Zahnriemen Kit CT1134K1/WP1/WP2 für Audi, Seat, Skoda und VW. Diverse Modelle 2,0 TDI „Commonrail“, 1. Generation

Abb. 3
„Sperrbügel“ + Höchstlastanschlag

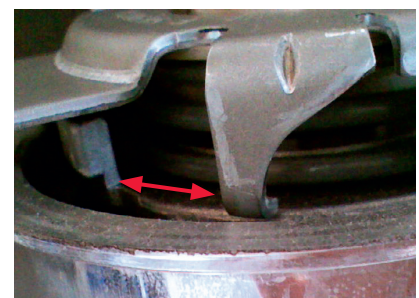
Zum korrekten Einstellen der Spannung muss die neue Ausführung zunächst mittels der neuen Mutter auf dem Stehbolzen soweit zusammengedrückt werden, so dass der „Sperrbügel“, der auf der Rückseite der Grundplatte verbaut ist, an dem Gussstück (Höchstlastanschlag) vorbeigleiten kann: siehe Abb. 3.
